AMMODERNAMENTO A N° 4 CORSIE DELLA S.S. 514
"DI CHIARAMONTE" E DELLA S.S. 194 RAGUSANA
DALLO SVINCOLO CON LA S.S. 115 ALLO
SVINCOLO CON LA S.S. 114.

PROGETTO DEFINITIVO

Relazione attestante la rispondenza del progetto alle prescrizioni CIPE (art. 166 co. 1 D.lgs. 163/06)

Figura 1: Svincolo 1: confronto progetto preliminare (sinistra) – progetto definitivo (destra)

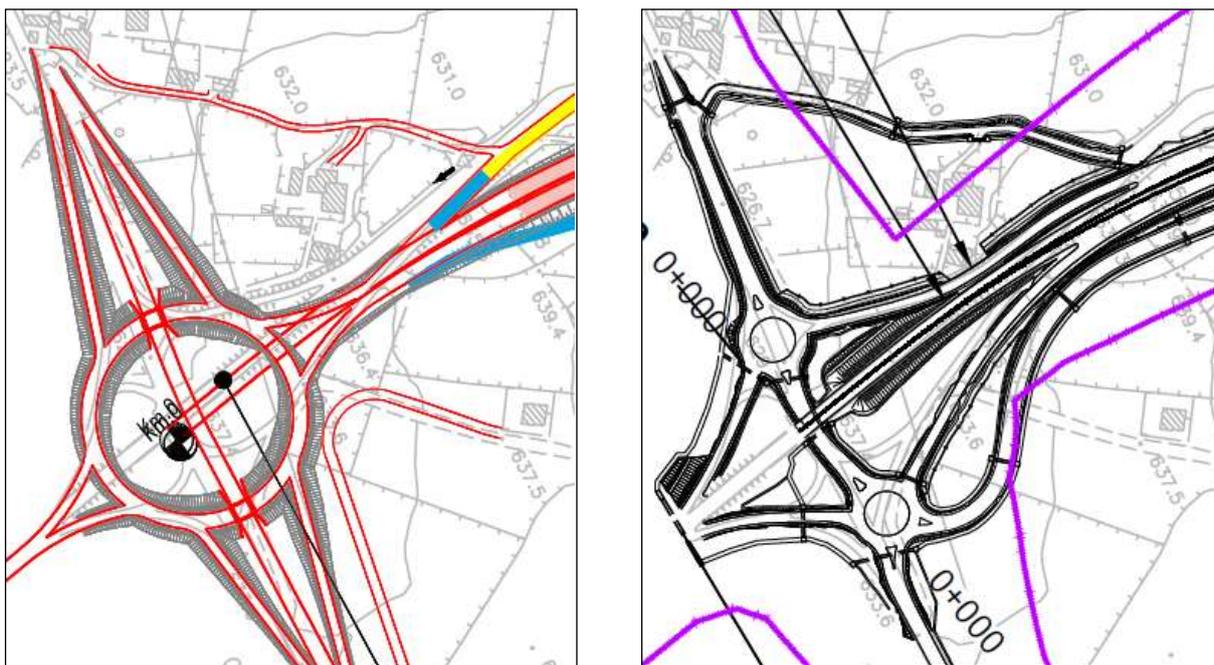
Tavola 1: l'elaborato evidenzia in particolare l'ottimizzazione dello svincolo n. 1 di interconnessione con la SS 115 presso Ragusa (punto 1), per il quale, fermo restando l'assetto funzionale originario, si è definita una nuova configurazione che consente una maggiore salvaguardia delle opere già esistenti ed una migliore funzionalità della distribuzione degli innesti della viabilità principale e di quella ad uso locale. La soluzione è stata condivisa con l'amministrazione provinciale e comunale di Ragusa nel corso di un tavolo tecnico del 29/01/2013. Tale modifica si pone in linea col quadro prescrittivo pregresso relativo all'infrastruttura, ed in particolare con la prescrizione n. 5 della Del. CIPE 79/2006 che richiede di individuare "soluzioni geometriche che minimizzino il consumo di suolo degli svincoli". La sistemazione finale dell'area è completata da un progetto di sistemazione paesaggistica-ambientale delle aree residue e di recupero e rinaturalizzazione dei tratti stradali dismessi (prescrizioni 7, 24, 68 della Del. CIPE 03/2010).

Figura 2: Viadotto Vallone delle Coste: confronto progetto preliminare (in alto) – progetto definitivo (in basso). Nel cerchi in rosso sono evidenziati gli edifici storici rurali posti al km 4 circa del tracciato, individuati nel piano urbanistico comunale di Ragusa

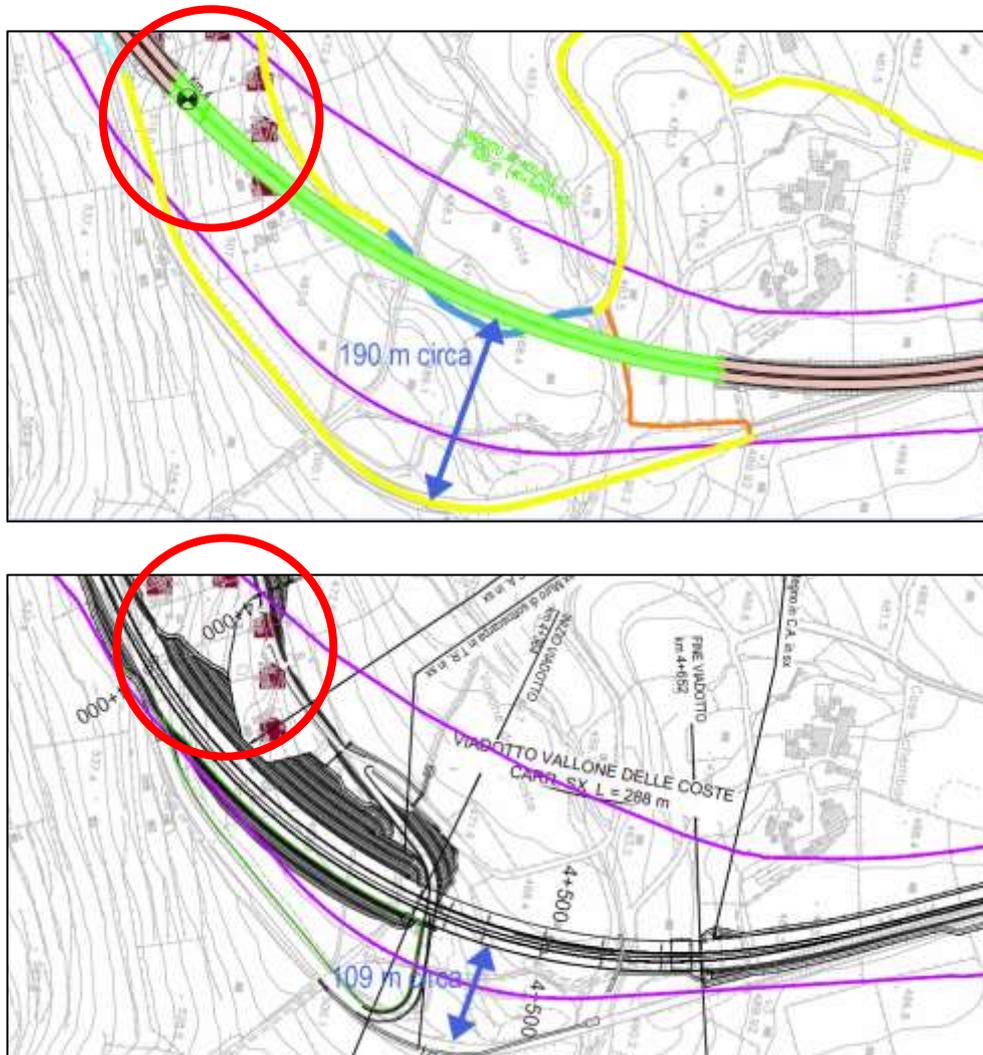
Al km 4 circa del progetto preliminare (punto 1) viene introdotta una ottimizzazione planimetrica del tracciato che, attraverso un maggiore accostamento dell'autostrada alla SS 514 esistente (traslazione da 190 a 109 metri nel punto massimo), consente la riduzione dell'estensione del Viadotto Vallone delle Coste, che risulta più che dimezzata (da 620 a 290 m circa).

La modifica permette altresì di salvaguardare un gruppo di edifici rurali storici posti al km 4 circa del tracciato, evidenziati nell'ambito del piano urbanistico comunale di Ragusa, che è stato analizzato nella versione vigente all'atto della redazione del progetto definitivo in rispondenza a quanto richiesto nella prescrizione n. 2 della Del. CIPE 03/2010 in merito all'aggiornamento delle indicazioni di tutela della pianificazione vigente.

Figura 4: Svincolo n. 3 su SP 5 – Ottimizzazione del cavalcavia: confronto progetto preliminare (sinistra) – progetto definitivo (destra)

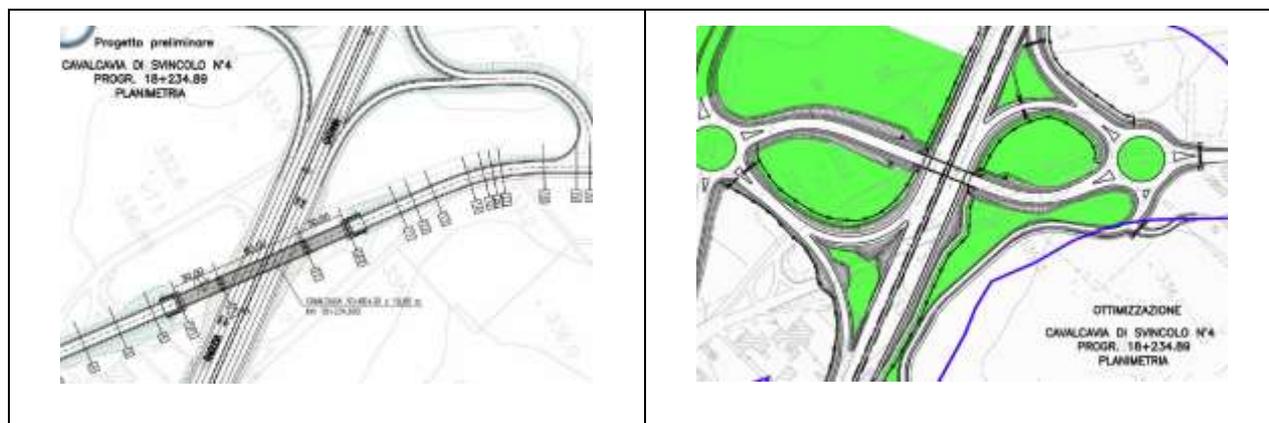
Tavola 5: La tavola illustra, al punto 1, i miglioramenti apportati all'ex svincolo n. 4 sulla SP 5 (ora svincolo 3 del progetto definitivo) in cui, fermo restando l'assetto funzionale originario, la nuova configurazione consente una maggiore salvaguardia delle opere e degli accessi privati già esistenti e la riduzione dell'impatto percettivo che sarebbe scaturito dal lungo cavalcavia a tre campate previsto nel Progetto Preliminare.

Figura 7: svincolo di Licodia Eubea – progetto definitivo: il tracciato autostradale è più adiacente alla statale esistente ed il nuovo svincolo ottimizza le connessioni con l’abitato di Licodia Eubea.

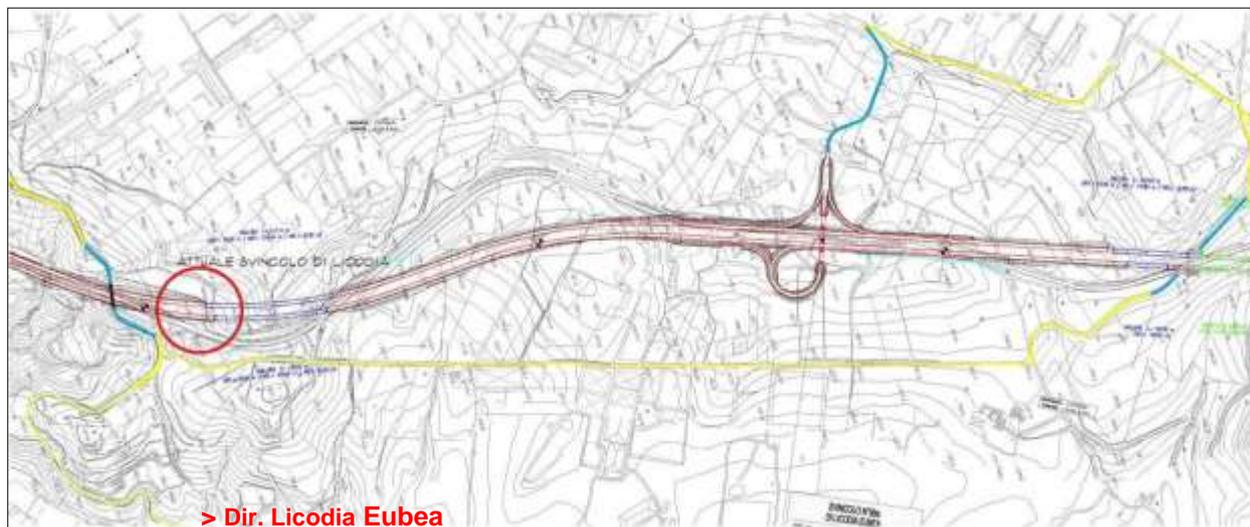
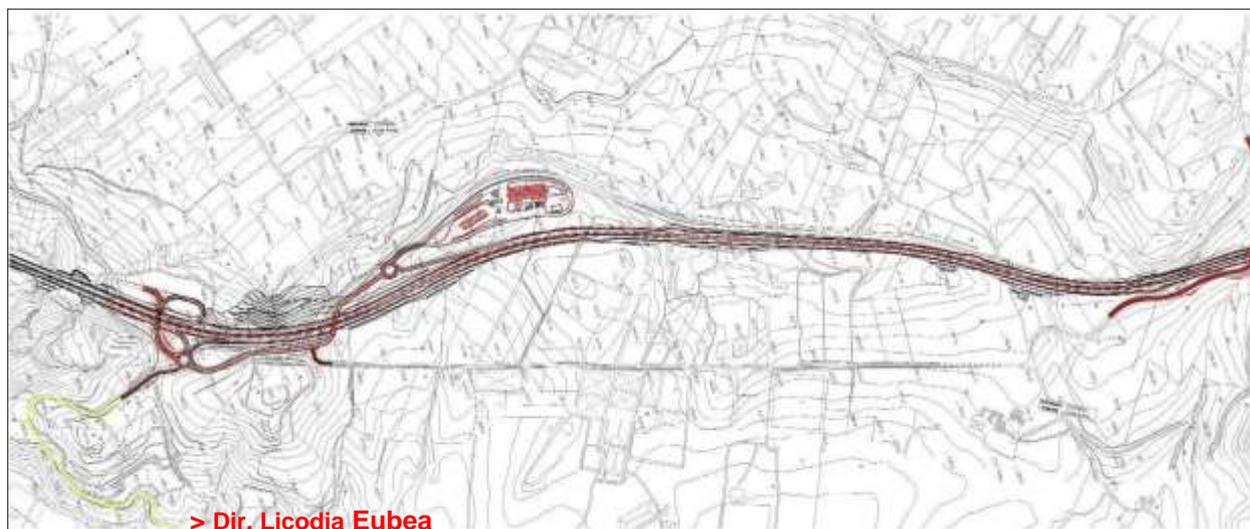
Tavola 7: L'elaborato pone in evidenza l'ottimizzazione del progetto tra la progressiva 26+000 e 28+000 circa del progetto preliminare, con riconfigurazione dell'area dell'ex svincolo n.5 bis (ora svincolo n. 4 del progetto definitivo) e della galleria di Licodia Eubea (punti 1 e 2).

La soluzione proposta nel progetto definitivo ottimizza il tracciato nel tratto in esame consentendo le seguenti ottimizzazioni:

- individua il posizionamento dell'area di servizio autostradale nell'area interclusa sub-pianeggiante che si viene a creare tra il nuovo tracciato e quello preesistente, creando l'occasione per realizzare un intervento di compensazione paesaggistica ed ambientale mediante rimodellamento del terreno e realizzazione di interventi di rinaturalizzazione in linea con la prescrizione n. 52 della Del. CIPE 03/10.

Figura 9: km 31+800 - km 33+000 del Progetto Preliminare: confronto progetto definitivo – preliminare. In basso, sezione trasversale

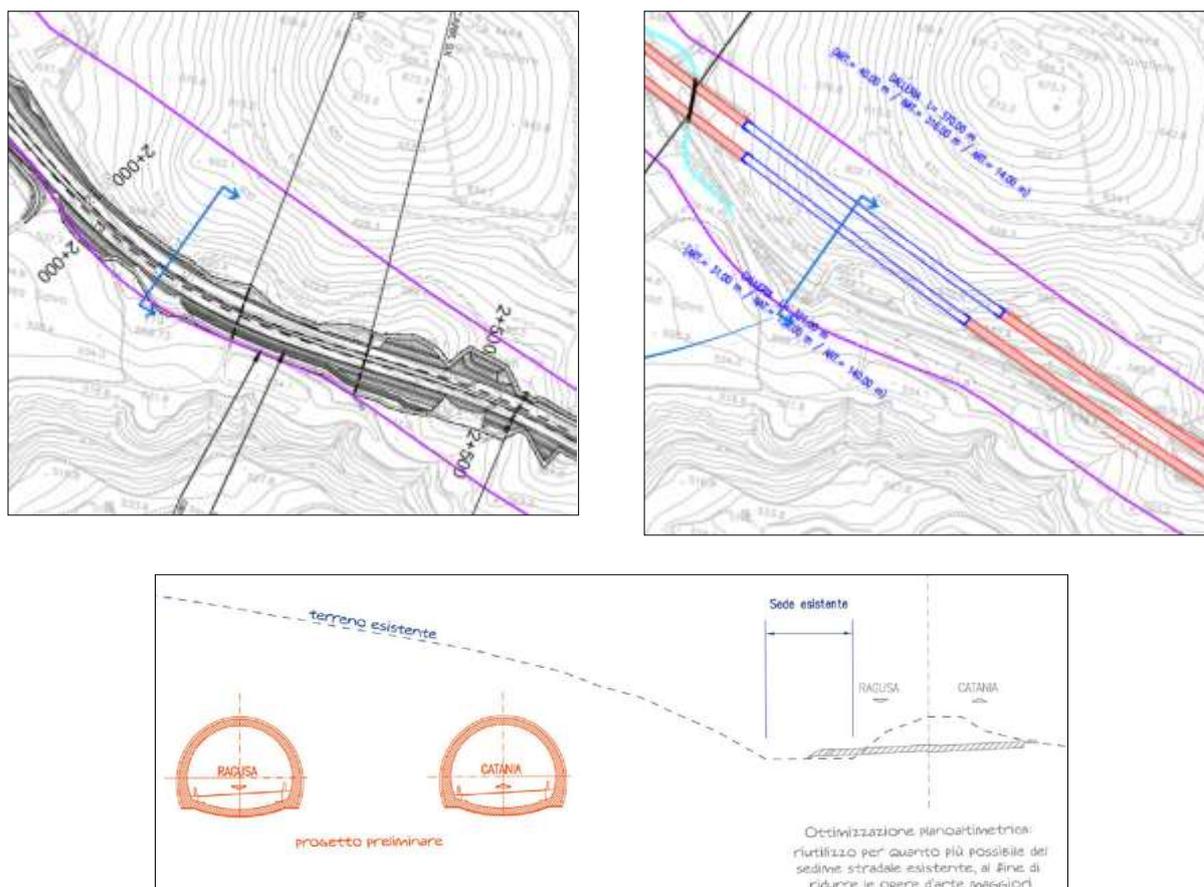
Tavola 8: La tavola illustra, oltre allo spostamento dell'area di cantiere presso lo svincolo di Grammichele (Punto 1 – prescrizione n. 40), la modifica del tracciato apportata nel tratto dal km 31+800 al km 33+000 del Progetto Preliminare (punto 2), in cui si adotta una soluzione che prevede l'adeguamento della viabilità esistente e la conseguente eliminazione delle gallerie parietali previste nel progetto preliminare.

Questa scelta progettuale si pone in piena coerenza con quelle analoghe effettuate al km 8 ed al km 24 del Progetto Preliminare e risulta pertanto in linea, per analogia, con le prescrizioni n. 37 e 39 della Del. CIPE 03/2010 (riduzione tratti in galleria lungo i versanti) e, più in generale, con la raccomandazione b) della Del. CIPE 51/2007 (massimizzazione adeguamenti in sede).

Figura 10: Studi preparatori per l'ottimizzazione dello svincolo di Vizzini Scalo

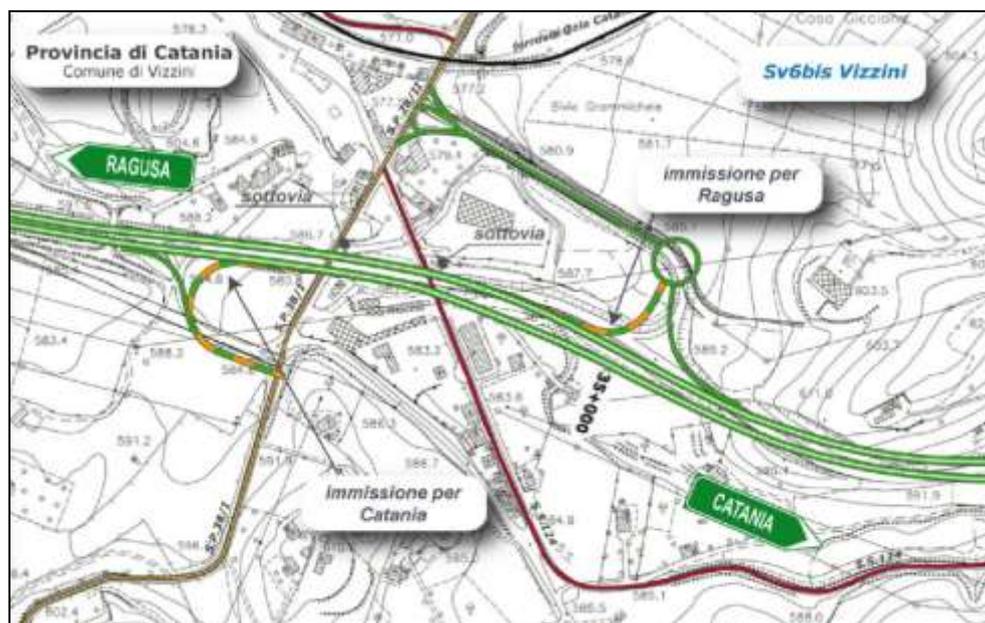
Tavola 9: L'elaborato illustra, al punto 1, l'ottimizzazione progettuale apportata in corrispondenza dell'ex svincolo n. 6bis di Vizzini Scalo (ora svincolo n. 6 del progetto definitivo): una lieve rigeometrizzazione del tracciato dell'asse principale al km 35 del Progetto Preliminare, volta a massimizzare l'adeguamento in sede, ha consentito non solo di ridurre l'impatto dovuto ad alcune opere d'arte maggiori, ma anche di modificare l'assetto geometrico dello svincolo al fine di garantire tutte le manovre in entrata/uscita, non previste nella precedente configurazione. La soluzione è stata condivisa con l'amministrazione comunale di Vizzini nel corso di un tavolo tecnico del 29/01/2013.

Figura 12: Studi preparatori per la localizzazione dello Svincolo di Lentini Ospedale: la Soluzione corrisponde al progetto preliminare; la Soluzione 2 al progetto definitivo.

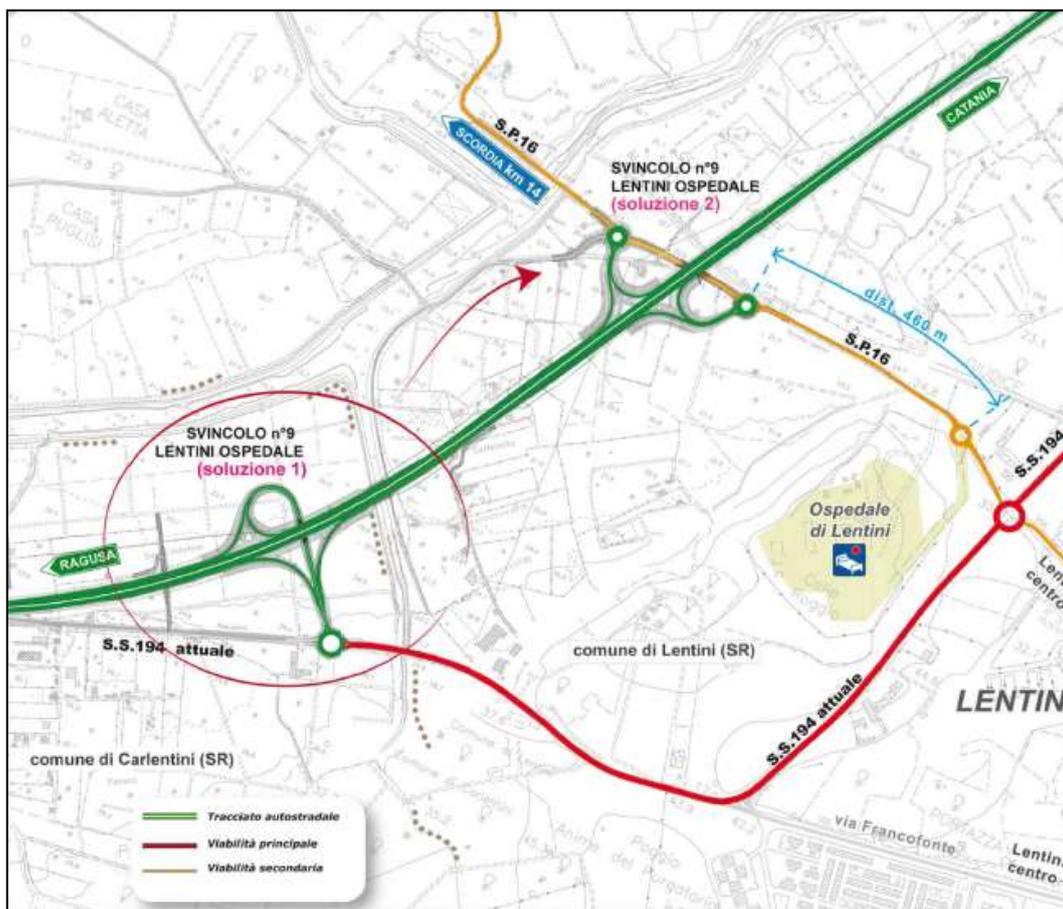
Tavole 14 - 15: Gli elaborati pongono in particolare evidenza la modifica dell'ex svincolo n. 10 di Lentini Ospedale (ora svincolo n. 9 del progetto definitivo), scaturita da un'esplicita richiesta di approfondimento formulata dalla Provincia di Siracusa al fine di ottimizzare i collegamenti con il polo ospedaliero di Lentini (incontro tecnico del 23/01/2013). L'ottimizzazione richiesta (Figura 12) viene apportata prevedendo uno svincolo diretto sulla SP 16, che consente, a parità di occupazione di suolo, non solo un migliore collegamento con l'ospedale, ma anche una più agevole connessione all'abitato di Scordia. Anche questa soluzione consente una maggiore efficienza dei collegamenti con la rete stradale secondaria e riduce l'entità delle aree intercluse, in linea con la già più volte citata prescrizione n. 5 della Del. CIPE 79/2006 che richiede di individuare "*soluzioni geometriche che minimizzino il consumo di suolo degli svincoli*".

Figura 13: Ottimizzazione planimetrica tra il km 64 ed il km 65,7 c.ca del progetto preliminare (in alto). La soluzione del progetto definitivo (in basso) prevede l'adeguamento in sede della SS 194.

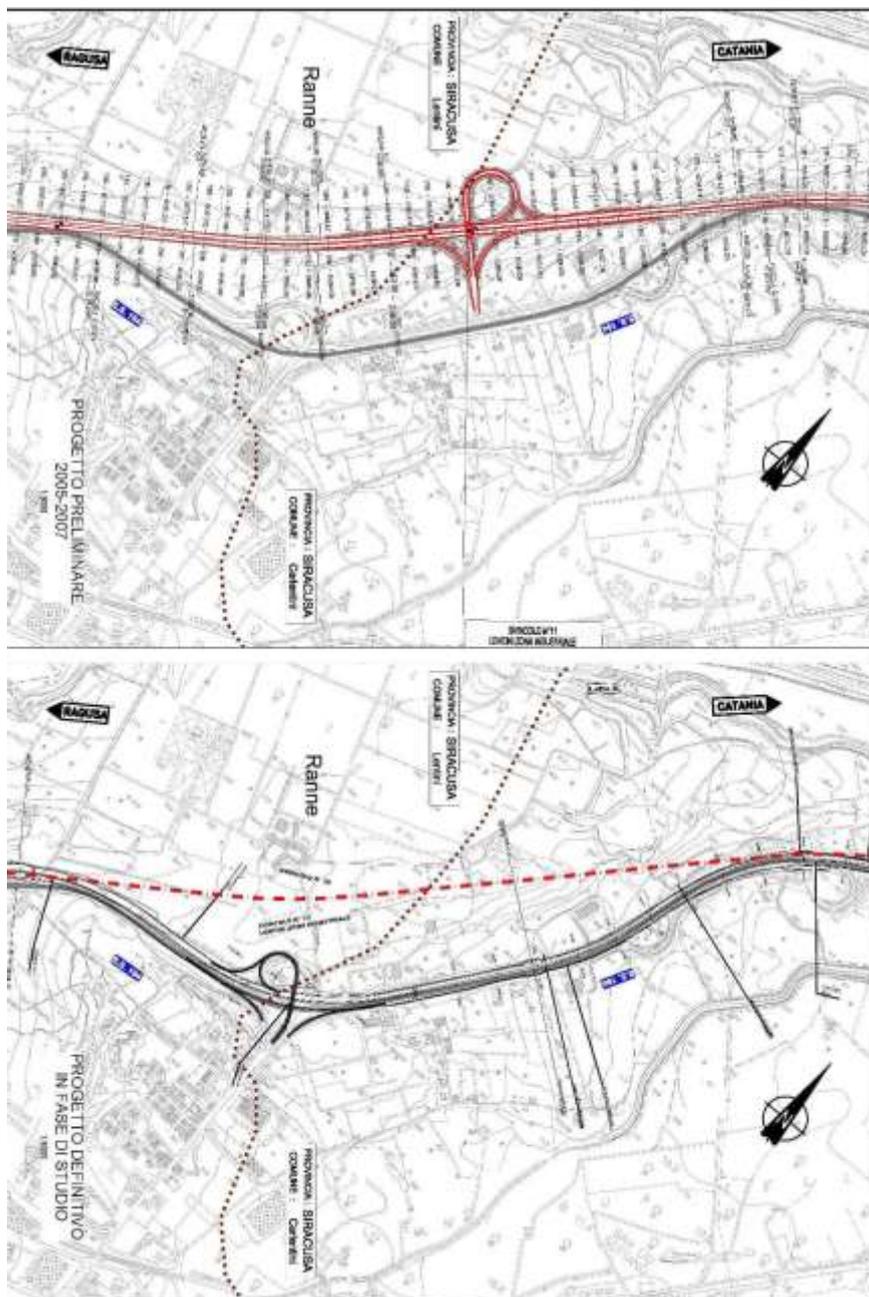
Nella tavola 15, al punto 2, si illustra una modifica planimetrica di tracciato apportata nell'area di Lentini/Carlentini, tra il km 64 ed il km 65,7 c.ca del progetto preliminare. In tale tratto il progetto preliminare prevedeva una variante in nuova sede con un nuovo svincolo sostanzialmente gemello a quello già presente sulla SS 194 (ex svincolo n. 11 di "Lentini zona industriale", ora svincolo n. 10), configurando un'ampia porzione di territorio intercluso tra la nuova infrastruttura e la statale esistente, in un'area caratterizzata peraltro da un'elevata rischiosità archeologica, dovuta alla presenza del sito di interesse archeologico di "Tenutella - Ranne" (si veda al riguardo la prescrizione n. 61 della Del. CIPE n. 03/2010).
